Keuringsverslag van een elektrische laagspanning- en zeer lage spanningsinstallatie

Datum keuring: 27/03/2025

Straatnaam	Kerkstraat
Huisnummer	189
Busnummer	12
Postcode	9473
Gemeente	Welle
Land	België

Controlebezoek van een huishoudelijke installatie volgens (KB 08/09/2019) - AREI Boek 1- 6.5. en 4.2.4.3.

Afbeelding schakel- en verdeelbord:

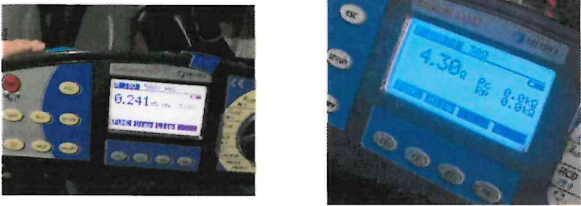
- I5.03 Het verdeelbord is niet makkelijk toegankelijk. (Boek 1 Onderafdeling 5.3.5.1.C.)
- I9.15 In een elektrische installatie mogen slechts veilige elektrische machines, toestellen en leidingen aangewend worden. Dit wil zeggen dat ze moeten gebouwd zijn volgens de regels van goed vakmanschap en dat ze in geval van foutloze installatie en onderhoud, en toepassing volgens hun bestemming, zowel de veiligheid van personen als het behoud van goederen niet in gevaar mogen brengen. (Boek I, onderafdeling 1.4.2.1.)

- Het verdeelbord kan niet geopend worden (is vast gesiliconeerd / geschilderd op de muur).
- Verlichting badkamer.
